Demande d'autorisation environnementale présentée par la société SCSO UNIKALO en vue d'exploiter une installation de fabrication de peinture pour le bâtiment (augmentation du stockage et de la production)

sur la commune de Cestas

RAPPORT D'ENQUÊTE, CONCLUSIONS et AVIS

Première partie RAPPORT D'ENQUÊTE

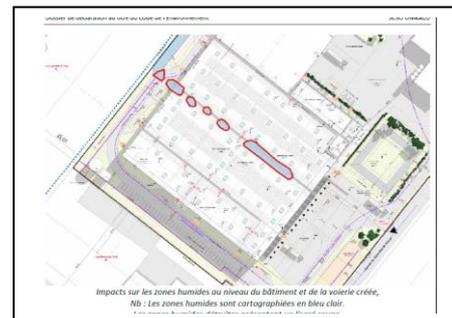
Dans le cadre du projet, la zone humide de 670 m² sera imperméabilisée. L'enjeu lié à sa destruction est jugé « modéré » (Etude d'impact). Aucune mesure compensatoire n'est prévue.

Constat du commissaire enquêteur : La zone humide de 670 m², identifiée selon le seul critère floristique, présente de faibles fonctionnalités et n'implique pas la rédaction d'un dossier Loi sur l'eau au titre de la rubrique 3.3.1.0 (surface < 1000m²).

En réponse, la Cellule Qualité des Eaux - Trame bleue de la DDTM indique que « *Tout porteur de projet soumis à autorisation ou déclaration au titre de l'article L. 214-2 du code de l'environnement doit appliquer la séquence ERC, à savoir, en priorité, rechercher à éviter la destruction, même partielle ou l'altération des fonctionnalités et de la biodiversité des zones humides, en recherchant des solutions alternatives à un coût raisonnable.*
